Verbandsgemeinde Gerolstein

Flächennutzungsplan-Teilfortschreibung Windenergie – Stellungnahmen aus der frühzeitigen Beteiligung der Behörden und sonstigen Träger öffentlicher Belange gem. § 4 (1) BauGB sowie aus der Beteiligung der Nachbargemeinden gem. § 2 (2) BauGB

Eignungsflächen A-1: Hallschlag

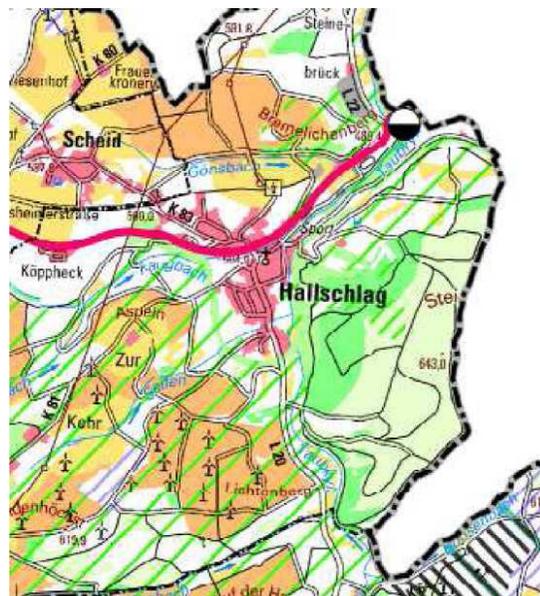
Eignungsfläche A-1 liegt am südöstlichen Rand der Ortsgemeinde Hallschlag unmittelbar an der Grenze zu Nordrhein-Westfalen in den Gemeindewaldabteilungen 3 a1, 1 a und b. Es handelt sich um den Höhenrücken „Steinert“, der überwiegend mit Nadelwald bestockt ist. Im Südosten fällt das

Gelände deutlich in das Tal des Bonsertseifen ab.

Die Errichtung von Windenergieanlagen soll sich am Verlauf der Hauptwege orientieren. Laubwald soll möglichst geschont werden. Bei der Projektierung von WEA-Standorten ist eine frühzeitige Abstimmung mit dem Forstamt Gerolstein erforderlich

Eignungsflächen B: Ormont/Kerschenbach

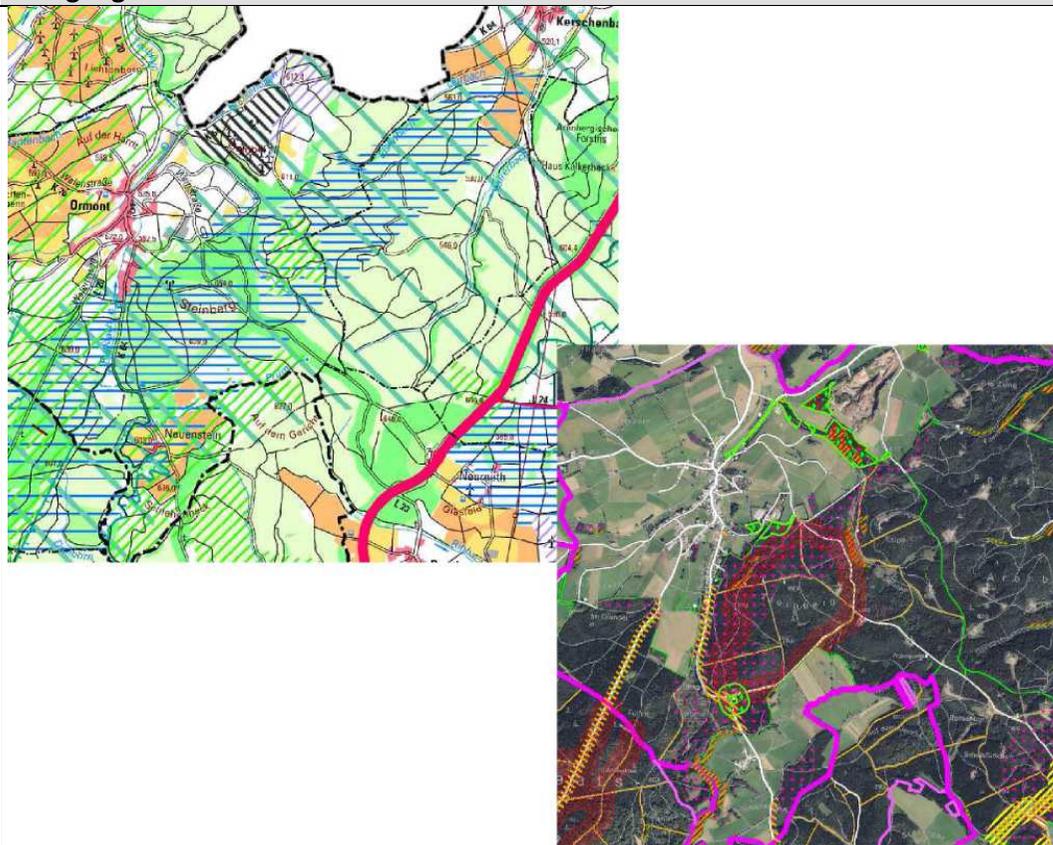
Die **Eignungsfläche B** besteht aus 7 kleineren Teilflächen, die sich an das bereits ausgebaute Sondergebiet Windenergie auf dem Waldbesitz Arenberg jeweils anschließen.

Die einzelnen Teilflächen liegen auf dem nördlichen Ausläufer des Schneifelrückens auf Gemeindewaldflächen von Ormont und Kerschenbach sowie auf Arenbergischem Besitz. Die Teilflächen B-1, B-2, B-3, B-4, B-6 und B-7 liegen im Gemeindewald Ormont und sind überwiegend bewaldet. Die Teilfläche B-5 wird zum größeren Teil als Grünland genutzt.

Nach dem regionalen Raumordnungsplan für die Region Trier sind im Bereich Steinberg auch forstliche Vorrangflächen (Erholungswald, Trassenschutzwald und Immissionsschutz- sowie Sichtschutzwald) betroffen. Die Teilflächen B-1 und B-3 liegen in Vorranggebieten für den regionalen Biotopverbund und Teilfläche B-2 betrifft teilweise forstliche Vorrangflächen.

Entsprechende Hinweise sind bereits in die Begründung aufgenommen.

Eignungsflächen C: Schönfeld-Stadtkyll

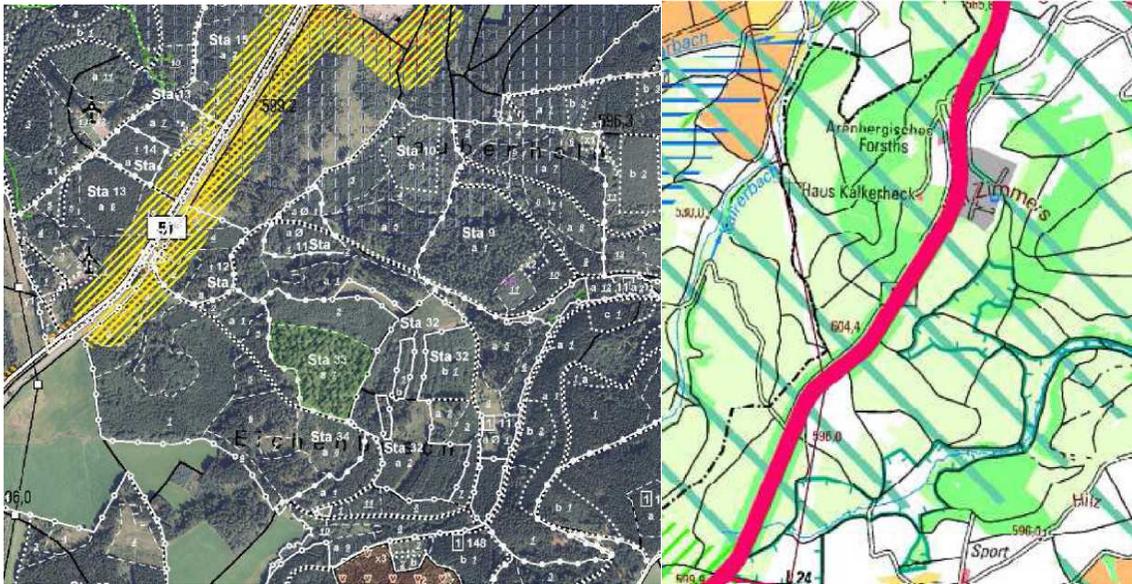
Die **Teilfläche C-3** liegt zwischen dem Wirtfttal und der B 51 auf den Höhenrücken beidseits des Gelbachtals. Teilfläche C-5 befindet sich westlich der B 51 im Bereich des Eschenfenn.

Die **Teilfläche C-3** (16 ha) betrifft teilweise die Waldabteilungen 34a1, 33a1, 11a1 und 12 a1 des Stadtkyller Gemeindewaldes.

Entlang der B 51 ist Lärmschutz- und Trassenschutzwald in der Waldfunktionenkartierung

ausgewiesen. Dieser Streifen ist im RROPL Trier als **forstliche Vorrangfläche** ausgewiesen und muss erhalten werden.

Der Rotor einer WEA darf nach LStrG nicht in die Bauverbotszone der B51 ragen. Bei einem Rotorradius von 80 m und einer Breite der Bauverbotszone von 20 m muss der Mastfuß mindestens 100 m vom Fahrbahnrand entfernt liegen. Entsprechend werden in diesem Bereich der Lärmschutz- und der Trassenschutzwald nicht in Anspruch genommen.

Ein entsprechender Hinweis zur Freihaltung des Lärmschutz- und Trassenschutzwaldes von baulichen Eingriffen wird in die Begründung zum FNP aufgenommen.

Eignungsfläche D1: Reuth

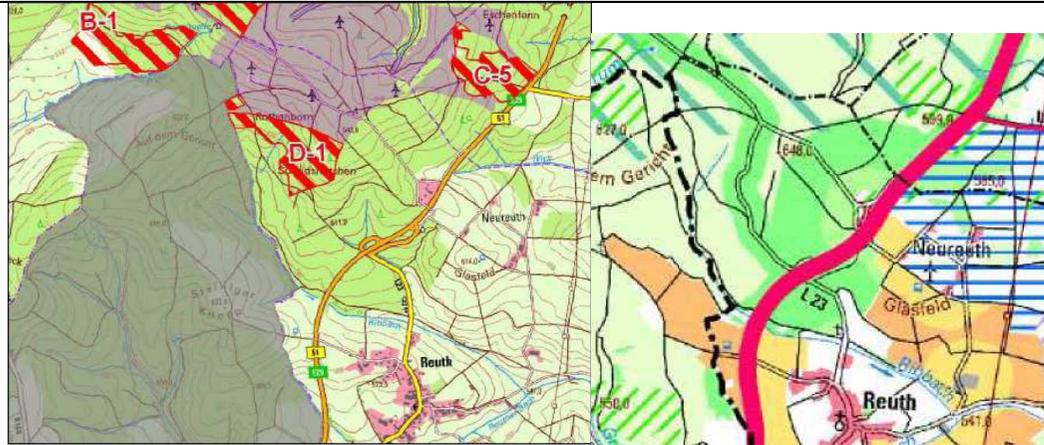
Die **Eignungsfläche D-1** liegt am Rand des nördlichen Ausläufers des Schneifelrückens etwa 1 km nordwestlich von Reuth auf einer Höhe von 610 m bis 640 m ü. NN. Es handelt sich um einen gewellten Höhenrücken, der von der Talmulde des Ribbach durchzogen wird und weitgehend bewaldet ist. Die Fläche liegt vollständig auf Waldflächen der Ortsgemeinde Reuth.

Im regionalen Raumordnungsplan für die Region Trier sind in diesem Bereich forstliche Vorrangflächen aufgrund der Ausweisung in der Waldfunktionenkartierung als Klimaschutzwald, Trassen- und Lärmschutzwald betroffen.

Laut Umweltbericht wurden und sollen auf der Fläche weitere naturschutzfachliche Maßnahmen aus Ersatzzahlungen umgesetzt werden

Ein entsprechender Hinweis zur Freihaltung des Lärmschutz- und Trassenschutzwaldes von baulichen Eingriffen wird in die Begründung zum FNP aufgenommen.

Eignungsfläche E: Rammelsberg - Weitersberg

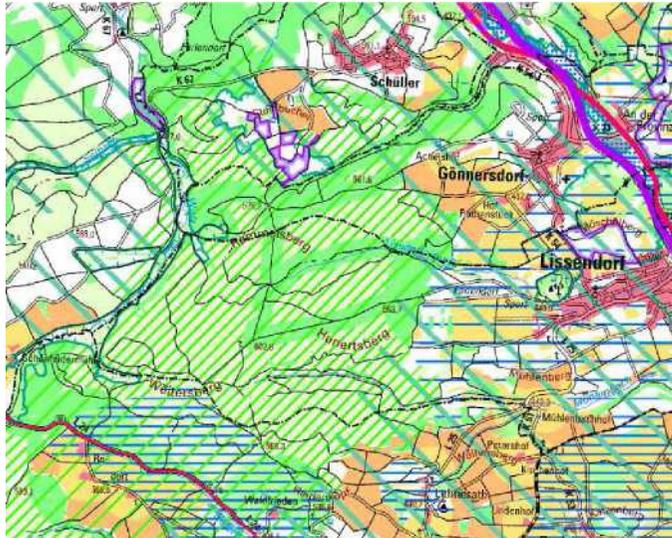
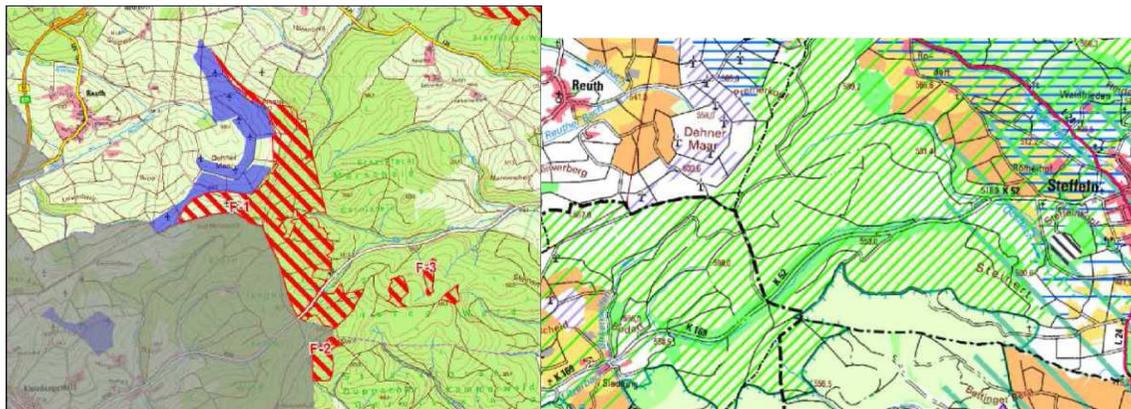
Die potentielle **Eignungsfläche E** befindet sich auf der Hochfläche zwischen dem Wirfttal und dem Kylltal. Das Gebiet ist vollständig bewaldet. Die potentielle Eignungsfläche E liegt im Vorranggebiet für den regionalen Biotopverbund. Aufgrund der Nähe des östlich gelegenen Feriendorfs Lissendorf sind die westlich vorkommenden Wälder als Erholungswald hoher Bedeutung in der Waldfunktionenkarte ausgewiesen worden.

Die Erholungswirkung des Waldes ist auch im Regionalen Raumordnungsplan für die Region Trier durch die Ausweisung von forstlichen Vorranggebieten (Erholungswald entlang der Wege) gesichert worden.

Abb. 1: Vergleich Eignungsflächen

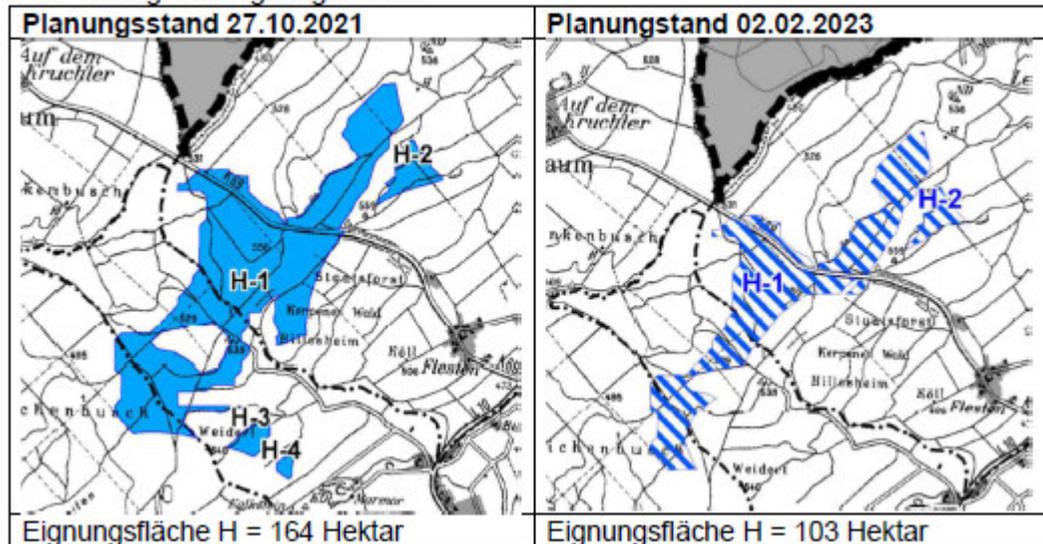
Die Eignungsfläche H wird in der aktuellen Planung von ursprünglich 164 Hektar auf jetzt 103 Hektar reduziert.

Dabei reduziert sich in den Eignungsflächen H-1 und H-2 die Größe, die Eignungsflächen H-3 und H-4 entfallen ganz.

Begründet wird die Verkleinerung der Eignungsfläche H mit dem Schutz des Wasserhaushalts und dem Grundwasserschutz, Teile der ursprünglichen Planung der Eignungsfläche H v. 27.10.2021 liegen im geplanten Wasserschutzgebiet 400 „Hillesheimer Kalkmulde“ (WSG im Entwurf).
